1 ピン式グラップルのつり具としての取扱いについて

つかみ機の 1 ピン式グラップルについて（疑義照会）

別紙（参考図）

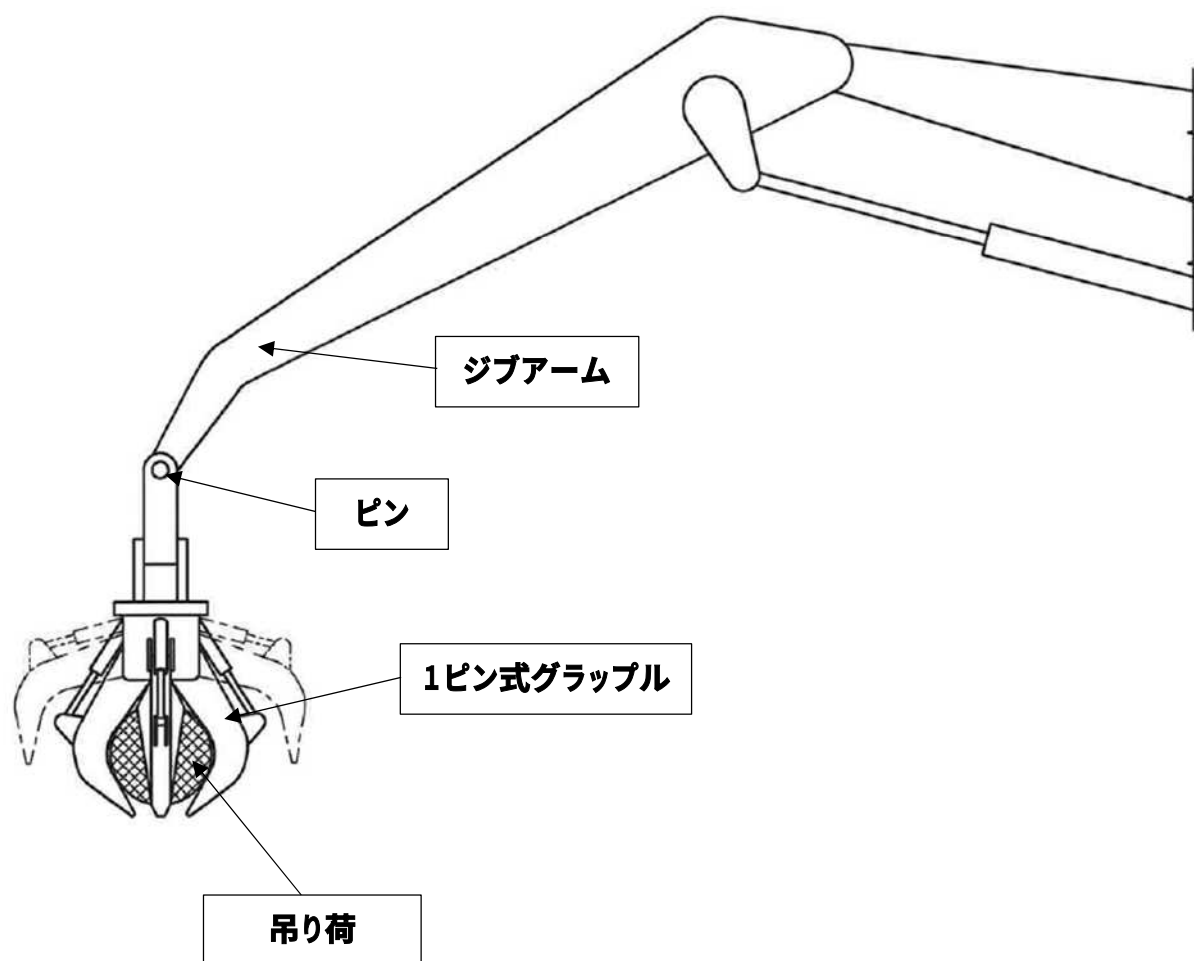
つかみ機の 1 ピン式グラップルはジブアームの一部として扱ってよろしいか。

1 ピン式グラップルはつかみ機本体の構成として、別紙（参考図）のとおり、ジブアームに対し強固なピン接続により恒久的に連結され、機械全体として一体的に設計・構成されている。このため、機械の転倒や荷のぶれ等に対する安全性も当該構造により十分に確保されていると認識している。よって、1 ピン式グラップルは、つり具ではなく、ジブアームの一部である。

本件グラップルは、1 点でつり下がっている構造となっていることから、つり具として扱うのが相当である。

令和 7 年 10 月 10 日付け事務連絡をもって照会のあった標記については、貴見のとおり取り扱われたい。
